Odpowiedzi z dnia 06.04.2023 r.

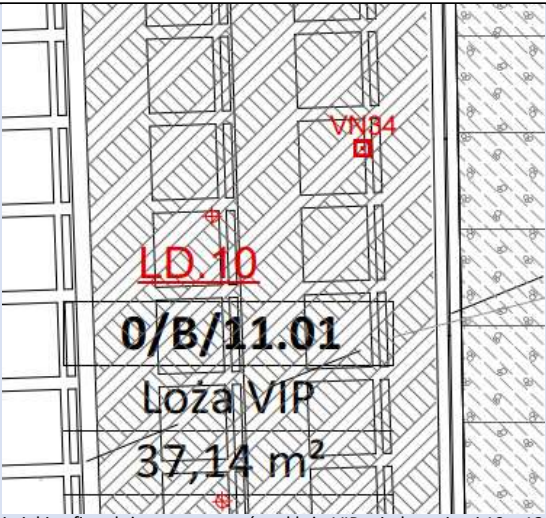
201	Proszę o wyjaśnienie czy kanały wywiewne obsługujące widownię mają być wewnątrz słupów wykonane jako kanały z blachy stalowej ocynkowanej? Czy też należy traktować słup jako „kanał” do transportu powietrza?	Słup należy traktować jako kanał transportujący powietrze.
202	Proszę o określenie grubości izolacji z kauczuku na kanały wentylacyjne prowadzone pod stropem wykończonym tynkiem akustycznym w pomieszczeniach: 1/D/24.01, -1/D/26.01, -1/D/28.01, -1/D/30.01, -1/D/32.01, -1/D/34.01, -1/C/04.01, -1/C/05.01, -1/C/23, -1/D/01, -1/C/01.	Przyjęto grubość 25 mm.
203	Prosimy o uzupełnienie karty katalogowej centrali wody deszczowej firmy MPI dla zbiornika retencyjnego sieci zewnętrznej kanalizacji deszczowej. Brak jakichkolwiek danych doborowych i typu urządzeń pozwalających na wycenę sposobu oczyszczania wody deszczowej przeznaczonej do dalszego wykorzystania.	Do projektu przyjęto centralę deszczową Aquamatic Industrial 160 H 14-80 (lub równoważną).

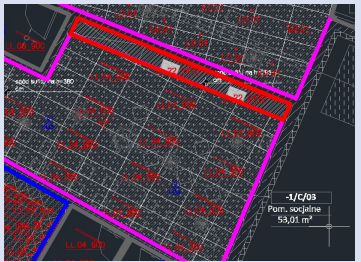
257	W dokumentacji część PW_GAR_PLAC_BIUR, Tom 7 zeszyt 2 jest zapis, że „Istniejącą komorę zasuw .... należy zlikwidować i zasypać po likwidacji istniejącego w niej uzbrojenia.” Proszę o potwierdzenie, iż należy wycenić tylko demontaż uzbrojenia i zasypanie istniejącej komory bez jej demontażu.	Zamawiający nie potwierdza informacji. Zgodnie z projektem, istniejącą komorę zasuw należy zlikwidować. W wycenie należy uwzględnić również demontaż.

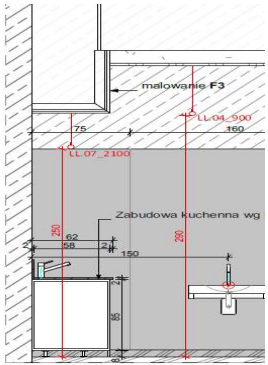
268	<p>Zgodnie z Zał. nr 3 do SWZ - Standardy MTP dla HWS Arena w pkt 3.3 wyszczególniono preferowanych producentów wind. Zgodnie z dokumentacją w obiekcie Areny należy zamontować windy hydrauliczne, natomiast wskazane w standardach są windy elektryczne. Wykonanie wind elektrycznych wymusza przeprojektowanie zarówno podszybia jak i nadszybia. Czy Zamawiający wyraża zgodę na zamianę?</p>	<p>Zamawiający nie wyraża zgody na zamianę. Należy wykonać windy elektryczne.</p>
269	<p>Na rysunku 436_40_AW_RS_002a_01 RZUT SUFITU POZIOMU 0 oznaczono sufit który nie występuje w legendzie:</p>	<p>Wg opisu 436_40_AW_OPIS TECHNICZNY_01 p. 12.3: <i>Sufit podwieszany akustyczny A1 z wełny drzewnej (proponowany producent, model i wykończenie według zestawienia).</i> Wg 436_40_AW_Z_002_01 ZESTAWIENIE POMIESZCZEŃ WRAZ Z WYKOŃCZENIEM POSADZEK, SUFITÓW I INSTALACJI:pom. 0/B/09.01- 0/B/11.01: akustyczny sufit Heradesign, czarny.</p>
